Aan: College van Burgemeester en Wethouders van Dongeradeel
Postbus 13
9290 AA Kollum

BETREFT : TOELICHTING BEPLANTING EN OMHEINING OP HET PERCEEL

Situatie buitenuitloop en beplanting
Het Waddenei Mockamawei 18
9121 CB te Aalsum.

Situatie buitenuitloop, omheining en beplanting. Het Waddenpark Mockamawei 18 9121 CB te Aalsum.	adviseur	getekend	datum	18 Juni 2019
	wijz. a	b	c	
	schaal	1 : 2000	formaat	A2
	projectno.	bladnr.

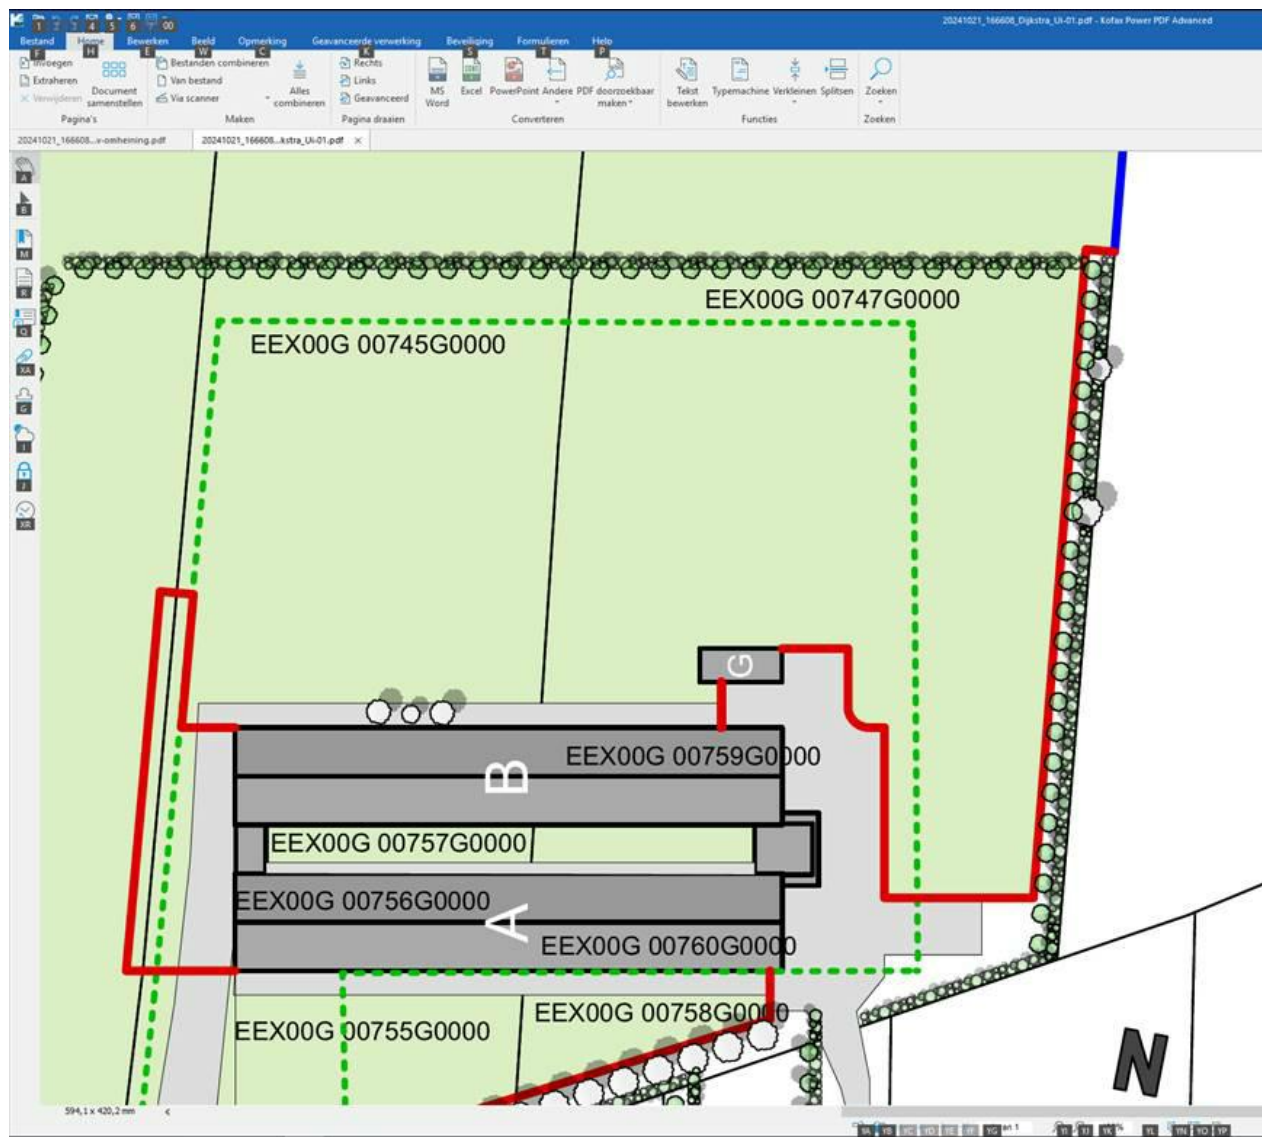
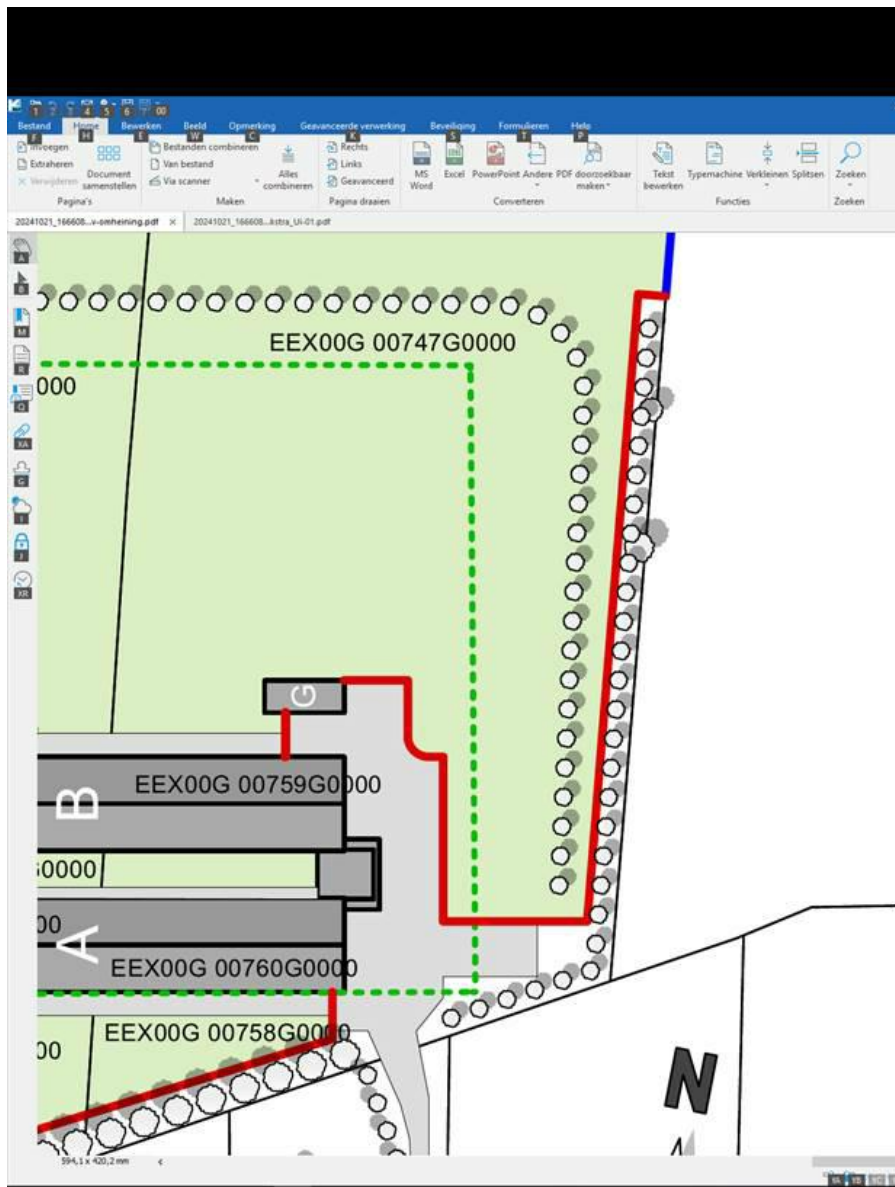
Op UI-01 zie je de beplanting alleen aan de buitenzijde van het hekwerk staan.

Op Bv- omheining staat de beplanting ook aan de binnenzijde;

Prima dat de Bv omheining over de omheining gaat en de Ov over de beplanting. Maar zo zijn de verschillen wel mogelijk bron voor verwarring en aangrijpingspunt voor verdere rechtsbescherming.
